Technische Änderung für 1856120000 + 2622370000

die Produkte 1856120000 (SAIE-M12S-5-0.5U-PG9) + 2622370000 (SAIE-M12S-5-1.0U-PG9) werden nach einer Übergangszeit geändert.

2. Änderungsdetails

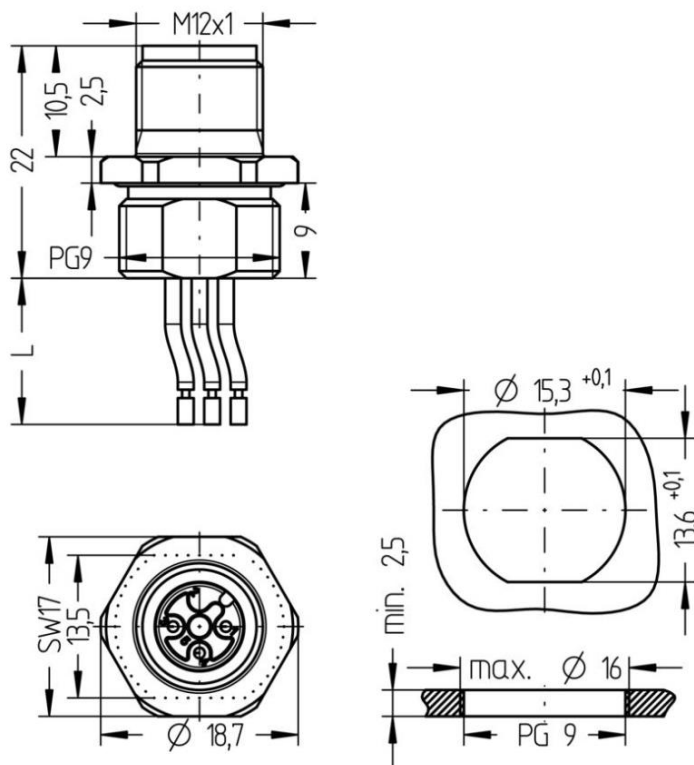
- Umstellung auf Bleifreiheit

1856120000 + 2622370000 Alt:

1856120000 + 2622370000 Neu:
